VERSLAG NR
GEN/15/61140346/00/NL/000

Elektrische installaties op laagspanning en op zeer lage spanning (Boek 1 - KB 8/09/2019) - Algemene Directie Energie

Marktweg 85 - 9500 Geraardsbergen

Niet conform

(Lijkwendige foto)

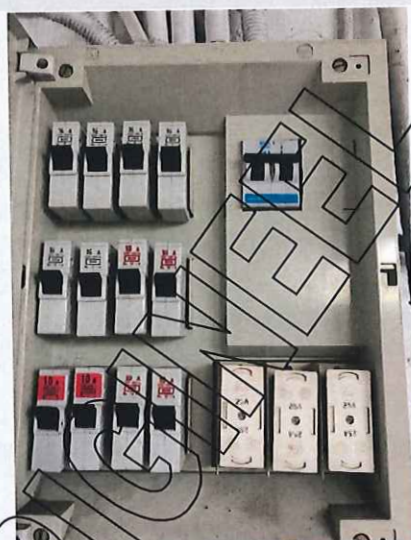
beschrijving schakelbord	Installatie bevat een digitale teller in de garage met daar aan de overkant een klein bordje aan gekoppeld met smeltveiligheden. Betreft een alleenstaande woning van de jaren <1981
Plaats	Garage
Aantal differentieelstroominrichtingen	0
Aantal stroombanen	7

Foto's van de schema's / vereenvoudigde plannen (1/1)

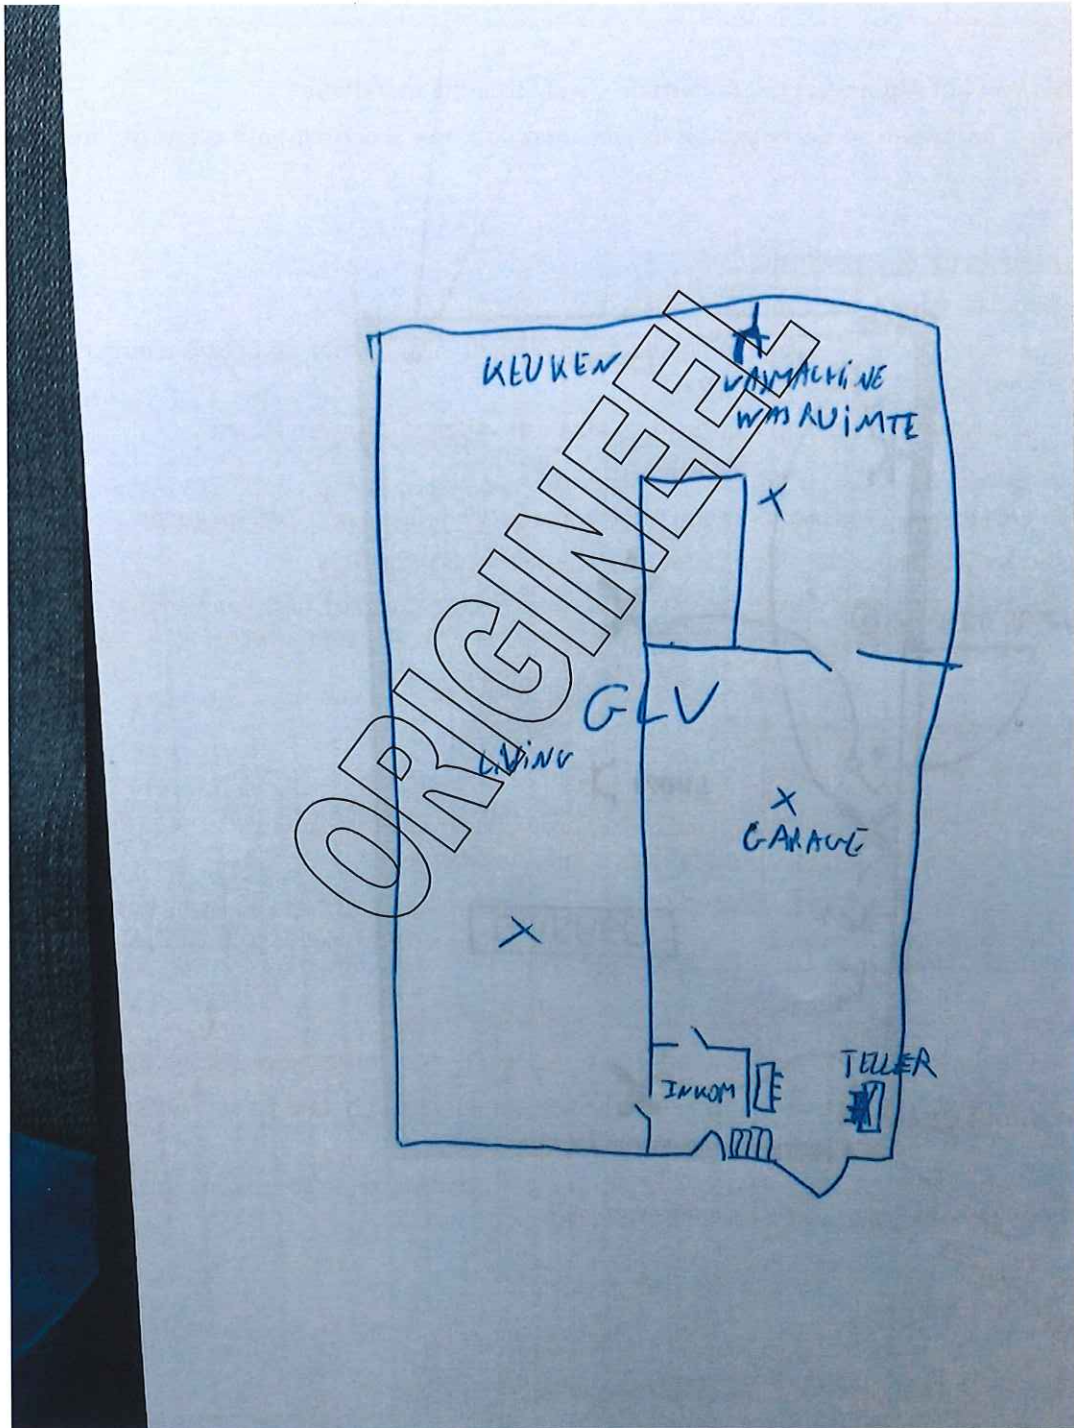
- Eendraadsschema('s) van de elektrische huishoudelijke installatie is(zijn) te voorzien (B1: 3.1.2.; 9.1.2.).

- Situatieschema('s) van de elektrische huishoudelijke installatie is(zijn) te voorzien (B1: 3.1.2.; 9.1.2.).
